RESOLUCIÓN N° 201950124382 DE 2019

Por la cual se ajustan algunos mapas de la cartografía oficial protocolizada con el Plan de Ordenamiento Territorial, por la existencia de algunas inconsistencias gráficas de los elementos constitutivos del Espacio Público Existente, ubicados en distintas zonas de la ciudad de Medellín

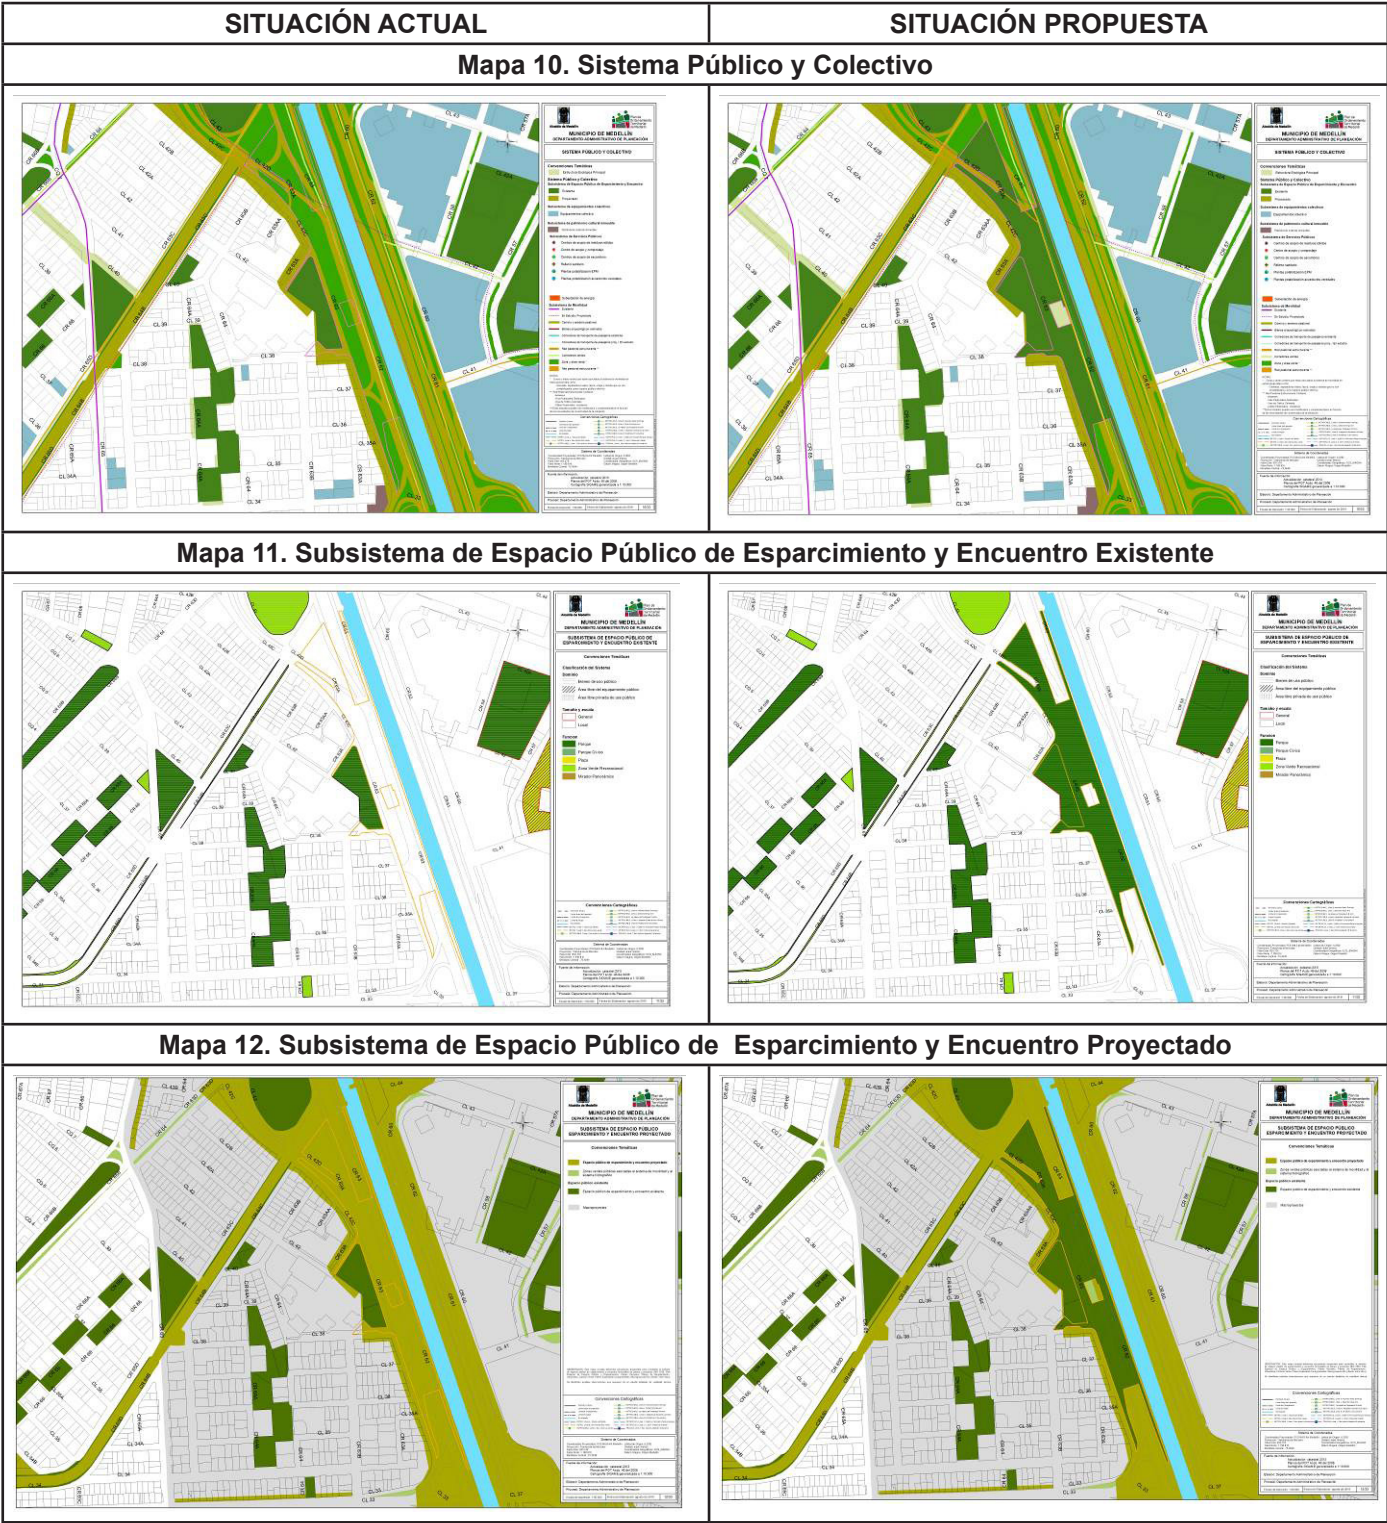
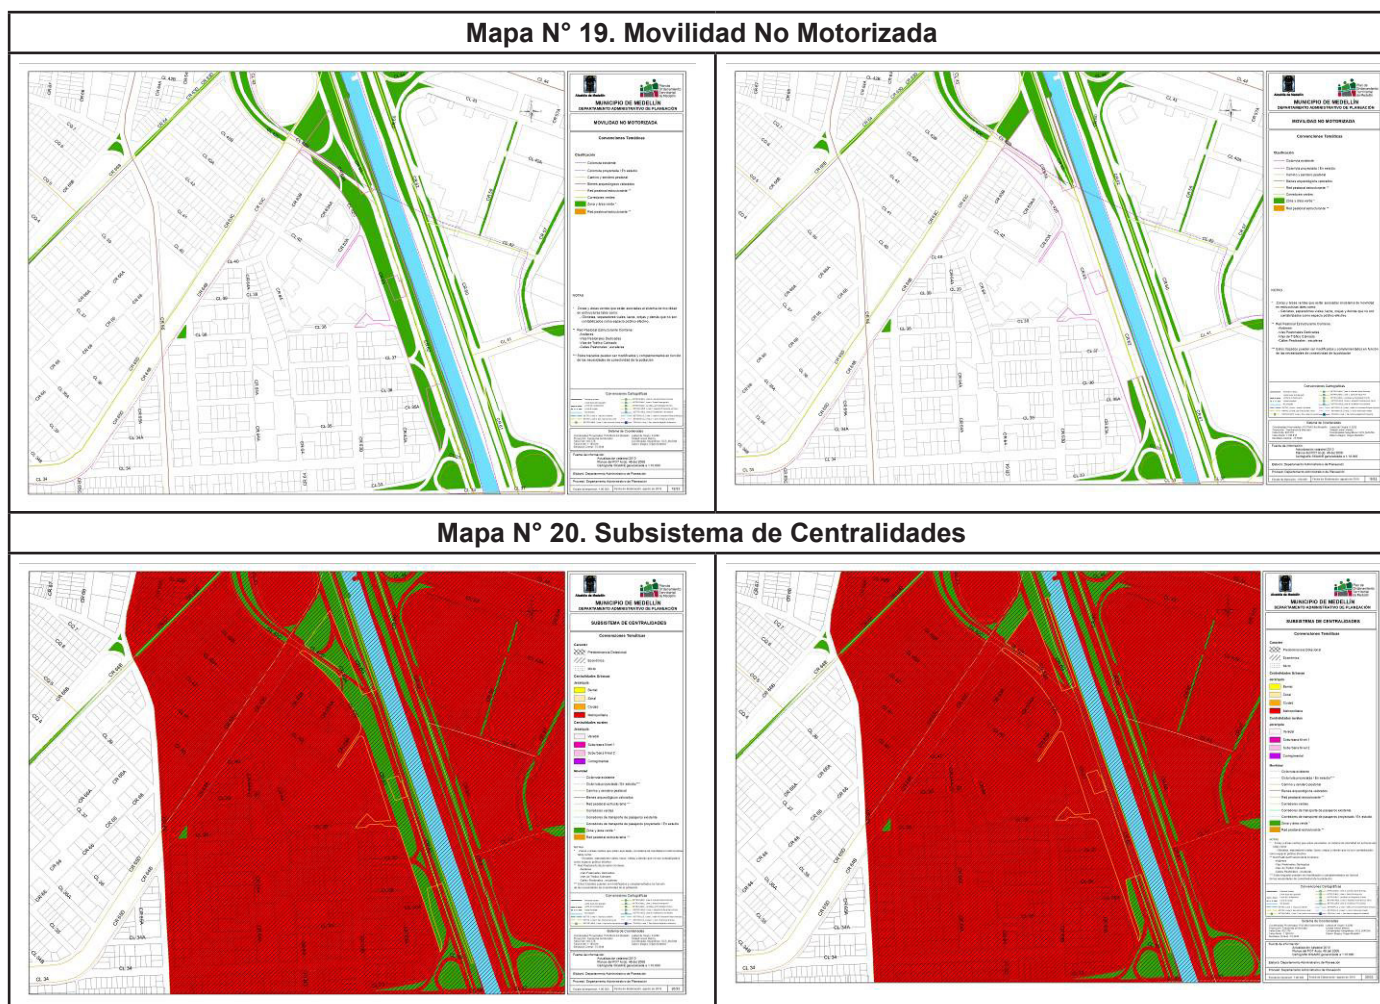
Subzona 1 del Macroproyecto Río Centro y a su vez generó 32.488,23 m2 adicionales de espacio público de esparcimiento y encuentro para la Ciudad. Sin embargo, dicha área no se encuentra registrada en los mapas protocolizados N° 10, 11, 12 y 23 del atlas cartográfico del POT, motivo por el cual se debe realizar dicha actualización. El área del CBML 11050470001 a incorporar en dichos mapas es considerada como de Orden General y de Nivel Municipal y Supramunicipal y su dominio es bien de uso público, tal como lo establece el artículo 67 del Acuerdo Municipal 48 de 2014, cumpliendo así con las características propias para que el área sea

Por otro lado, se debe ajustar la capa de Zonas Verdes asociada al Subsistema de Movilidad, eliminando las zonas que se sobreponen con el nuevo polígono de Espacio Público de Esparcimiento y encuentro Existente.

Por lo anterior, se ha configurado una inconsistencia cartográfica en el CBML enunciado, en cuanto a sus destinaciones y delimitaciones y por ende deben ajustarse los

mapas N° 10_Sistema público y colectivo; N° 11_Subsistema de espacio público de esparcimiento y encuentro existente; y N° 12_Subsistema de espacio público de esparcimiento y encuentro proyectado; N° 19_Movilidad no motorizada; y N° 20_Subsistema de centralidades.
